Aménagement d'un créneau de dépassement sur la RN 147 entre Limoges et Bellac

Ateliers de concertation « Berneuil »
Vendredi 25 janvier 2019
à Bellac

Compte-rendu

À gauche : proposition pour le nord du créneau de Berneuil. À droite : proposition pour le sud du créneau.

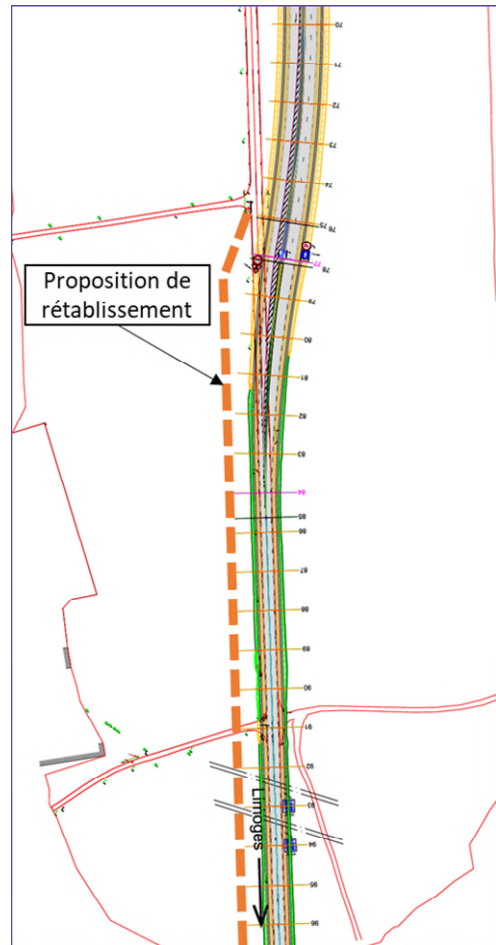
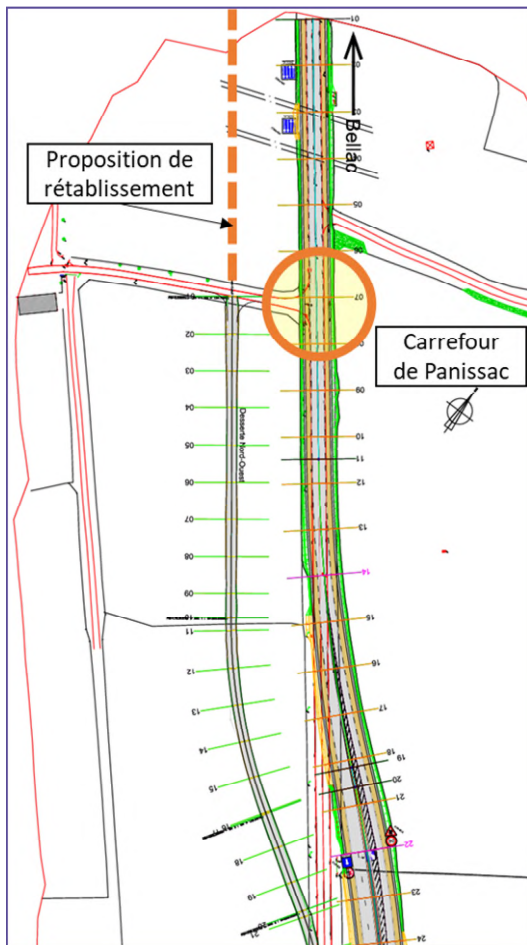
- **Carrefour de Panissac et nord du créneau** : dans le sens Limoges-Bellac, les participants s'inquiètent de la possibilité de tourner à gauche vers Panissac, peu après la fin du créneau de dépassement. Les membres s'accordent à dire que ce carrefour est peu rassurant pour les usagers. Deux aménagements sont envisagés :

- **Mise en place d'un « tourne-à-gauche » dans le sens Limoges-Bellac.**
 - **Interdiction de tourner à gauche et création d'une voie de rétablissement longeant la RN 147 un peu plus au nord.** Cette proposition, venant du maire de Berneuil, apparaît comme pertinente. Elle s'appuie sur un prolongement de la voie de desserte nord-ouest (voir schéma ci-après) jusqu'à la route de la Margelle (Village de Lassale).

- **Sud du créneau** : les participants s'interrogent sur la desserte des parcelles agricoles entre la voie actuelle et le créneau à réaliser. Ils proposent de réaliser une voie de desserte en longeant l'axe par l'ouest (voir schéma ci-après), depuis la route de Blond vers le lieu-dit Savignac, où pourrait se faire le raccordement.
